Referencia: Expediente: POC0052-00
Asunto: Comunicación Resolución No. 372 del 06 de Abril de 2017

AUTORIDAD NACIONAL DE LICENCIAS AMBIENTALES - ANLA -

RESOLUCIÓN N° 00372

“Por la cual se modifica la Resolución 1115 del 29 de septiembre de 2016 por medio de la cual se otorgó Permiso de Ocupación de Cauce”

Imagen 3: Esquema Muro en Geocolchón.

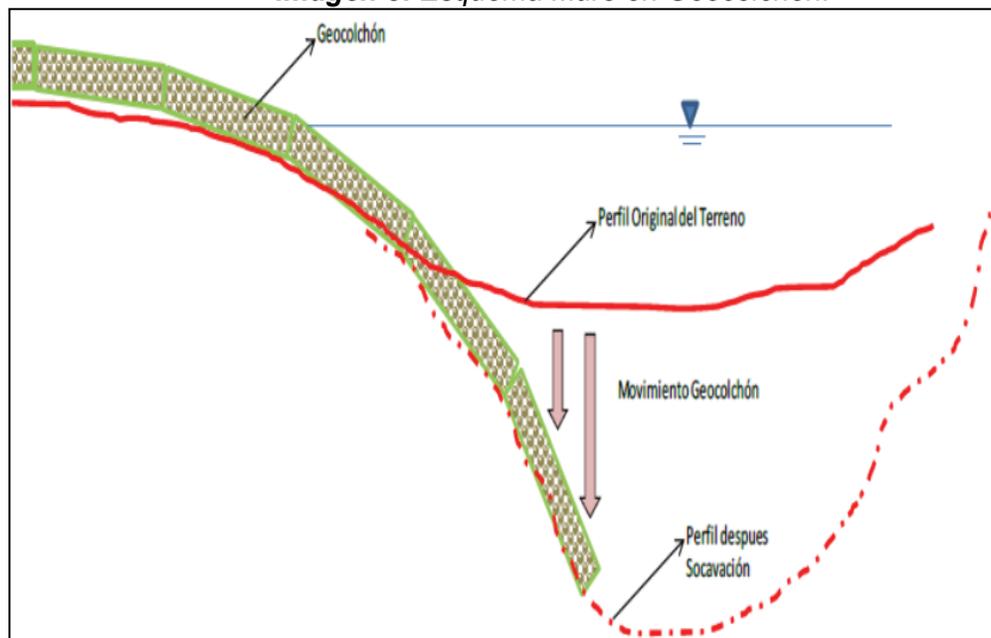
Comentario: Las obras planteadas por el usuario se consideran técnicamente correctas de acuerdo a lo evidenciado en campo y a las necesidades del sector, con el objetivo de detener los procesos erosivos y dar una mayor protección al canal interceptor sur, sin embargo, deberá tomar las respectivas medidas para evitar que la obra genere la caída de escombros o desperdicios sobre el cauce del canal.

Imagen 5: Cuencas Hidrográficas del Canal Interceptor Sur, río Meldenses, río Lili y Zanjón El Estero

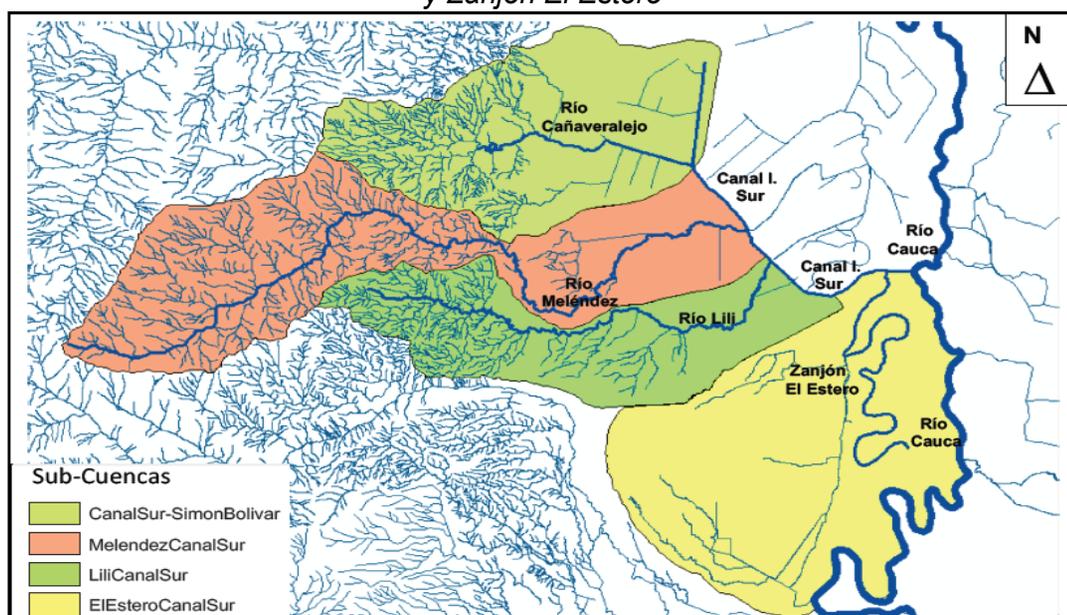
Comentario: Una vez revisado el estudio hidrológico del canal interceptor sur, Río Meléndez, Río Lili y Zanjón el Estero, se considera técnicamente adecuada, teniendo en cuenta que dicho estudio fue realizado para el diseño del reforzamiento de los diques de la margen izquierda del canal interceptor sur, desde la autopista simón bolívar hasta su desembocadura; en el que se contempla el sector objeto de evaluación del presente acto administrativo, para ejecutar la obra (muro en geocolchón). Así mismo se evidenció que se tuvieron en cuenta las descargas de las fuentes superficiales y aguas lluvias que llegan al canal, y así lograr definir un caudal máximo asociado a un periodo de retorno de hasta 100 años, logrando una caracterización a partir de métodos, literatura y estadística adecuada. Para el caso de las obras complementarias en las abscisas K7+500 y K8+000, ya se evaluó el estudio hidrológico para estos sectores, mediante el concepto técnico de evaluación No. 4434 del 26 de agosto de 20016, en el que se estableció que dicho estudio es acorde a lo solicitado.

Imagen 6: Perfil longitudinal del canal Interceptor Sur, escenario 1

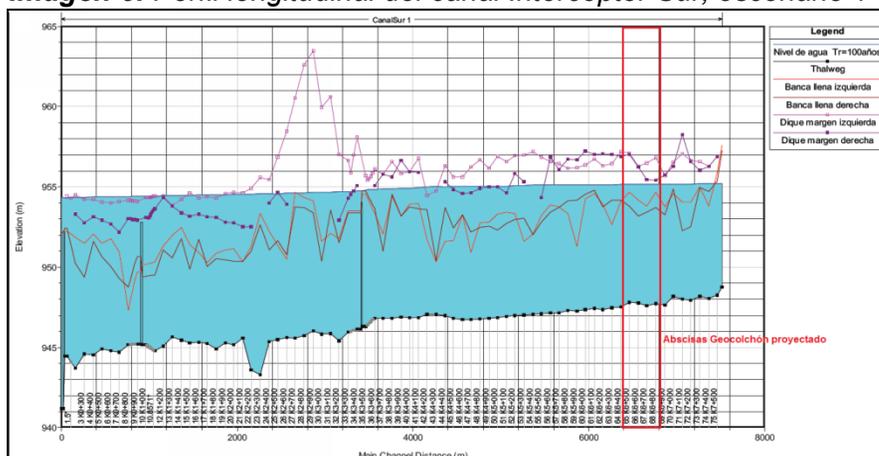
Comentario: Una vez analizada la modelación hidráulica presentada, se puede concluir que, el muro en geocolchón para mitigar los problemas de erosión en el sector comprendido entre las abscisas K6+540 a K6+700, sobre el canal interceptor sur, cumple con presentar un borde libre confiable respecto al nivel del agua para un periodo de retorno de hasta 100 años. Dando como resultado un buen factor de seguridad (en promedio 1,4m), demostrando que la estructura no estará expuestas a fenómenos de inundación. Para el caso de las obras complementarias en las abscisas K7+500 y K8+000, ya se evaluó el estudio hidráulico para estos sectores, mediante el concepto técnico de evaluación No. 4434 del 26 de agosto de 20016, en el que se estableció que dicho estudio es acorde a lo solicitado.

Imagen 14: Concavidad presente en el Sector 1 (K7+500)

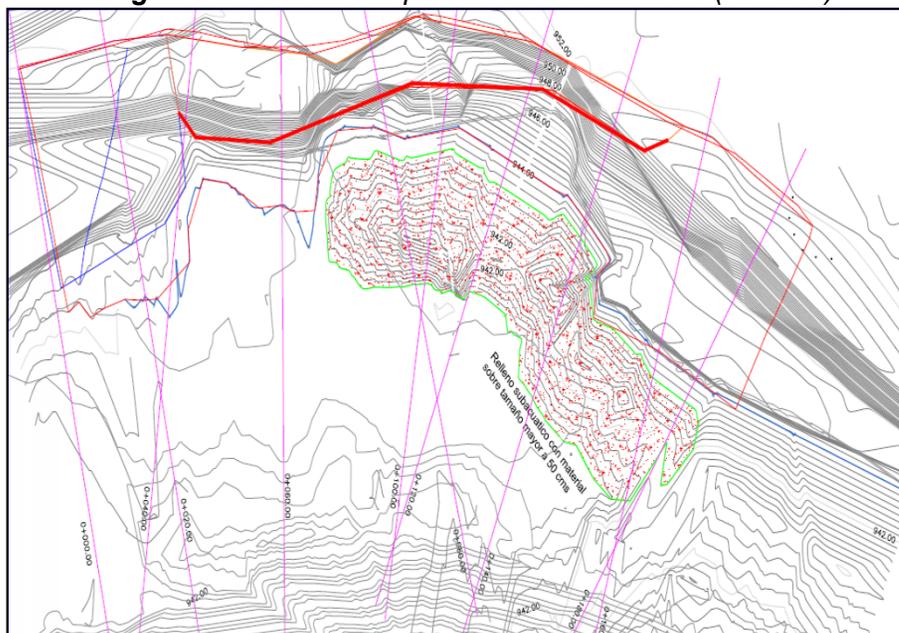
Comentario: Este fenómeno fue evidenciado en la visita técnica de evaluación para la modificación de un permiso de Ocupación de Cauce, otorgado mediante la Resolución 1115 del 29 de septiembre de 2016, al consorcio INGEAMBIENTALES 2015, en el que se ve la necesidad de realizar el lleno a las concavidades presentes en los sectores 1 (K7+500) y 2 (K8+000) del permiso de ocupación de cauce otorgado mediante la misma Resolución, este fenómeno a un futuro llegará hasta las tablestacas, dejándolas expuestas a una socavación directa, el relleno permitirá una protección extra y prevenir que se toque al tablestacado. Hay que resaltar que mediante el Concepto Técnico de Evaluación No. 4434 del 26 de agosto de 20016, se evaluaron los estudios de hidrológicos e hidráulicos, considerando que son los apropiados para estas obras complementarias en la margen izquierda del río Cauca, para la ejecución del relleno las concavidades del lecho del río.
